Réf. DPC : // (corr. DPC : B Campanella)
Réf. NOVA : 15/PFU/1746947 (corr. DU : A. Hancisse)
Réf. CRMS : AA/AH/SBK40041_664_PUN_Pogge_Houffalize
Annexe : //

Objet : SCHAERBEEK. Rue Verwée, place Pogge, place de Houffalize, rue de Jérusalem. Demande de permis unique portant sur le réaménagement de l'espace public.

Avis conforme de la CRMS

Projet de réaménagement de la place Pogge et principe d'interventions dans la rue Verwée - extraits de la demande

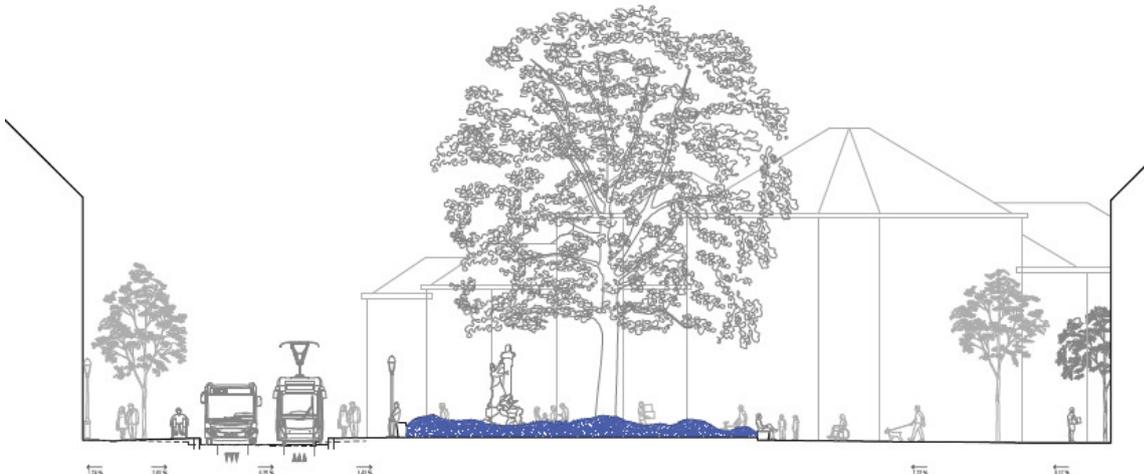
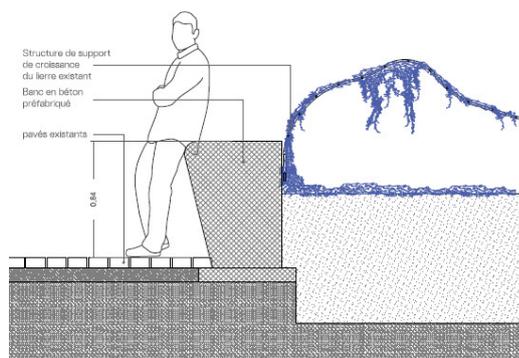
En revanche, ces mêmes interventions, en particulier le nivellement et l'aménagement de plain-pied, ne correspondent pas aux principes urbanistiques qui ont guidé la création de la place Pogge et qui en constitue la principale qualité, fortement dénaturée par la prolifération de dispositifs et mobiliers urbains divers et variés. Pour la place Pogge, la CRMS demande donc de revoir le projet pour répondre aux usages sans dénaturer ses caractéristiques urbanistiques existantes, y compris du site de l'arbre sauvegardé et de ses abords. Pour garantir le succès de cette opération, il était nécessaire (et requis dans le cadre d'un permis unique) de fonder les options sur une étude préalable des aspects historiques, typo-morphologiques, paysagers et matériels de la place. Celle-ci n'est pas jointe au dossier. Pour rappel, l'aménagement existant de la place Pogge doit être compris selon la typologie des « squares » souvent organisés autour d'un monument sculpté et très en vogue depuis la seconde moitié du XIX^e siècle. Ils formaient un espace à la fois discret et soigné, s'intégrant subtilement au paysage urbain dont ils rehaussaient la qualité générale en matière d'espace public.

Afin de préserver et de mettre en valeur cette habile composition urbaine, la CRMS insiste sur le maintien des composantes spatiales traditionnelles, dont l'aménagement subtil du square central, et sur la conservation des trottoirs à utiliser comme un espace plurifonctionnel. Leur présence urbaine n'empêche pas les piétons de circuler librement sur la chaussée, assure la transition fine des fronts bâtis et donne à l'espace public sa modénature spécifique. De cette manière, les formes existantes contribuent à sa compréhension et n'empêchent pas sa convivialité.

Cette même remarque s'applique à l'aménagement de la rue Verwée. Si la fermeture de cet axe selon un horaire prédéfini n'appelle pas de remarques, la Commission estime que ni l'aménagement de plain-pied, ni le revêtement de voirie de ton rouge ne contribuent à la lisibilité, la cohérence et la qualité des lieux, ni

aux perspectives vers et depuis l'hôtel communal classé. Elle demande de revoir les plans en faveur d'un aménagement simple, traditionnel et plus modeste.

- préserver les caractéristiques urbanistiques de la rue Verwée et de la place Pogge ;
- fonder le projet de la place, appartenant à la typologie des « squares », sur une étude préalable des aspects historiques, typo-morphologiques, paysagers et matériels des lieux (conserver les formes urbaines et renoncer à l'aménagement de plain-pied) ;
- revoir et affiner le plan de plantation pour l'ensemble du projet ;
- éviter les repères lumineux nocturnes.

Hormis certaines remarques sur le plan de plantation, mentionnées à la fin de l'avis, le projet semble assez bien approprié au caractère urbanistique de la place de Houffalize: bancs périphériques, maillage ludique, éclairage scénographique, etc.

De manière plus générale, la Commission estime que le plan de plantation devrait être revu et affiné, tant pour la place Pogge que la place de Houffalize en faveur de plantations au caractère structurant, mieux adaptées au contexte urbain ainsi qu'à la mise en œuvre proposée (p.e. les plates-bandes), résistantes et faciles à gérer (les pissenlits, trèfles, primevères, renoncules, etc. ne répondent pas à cet objectif).
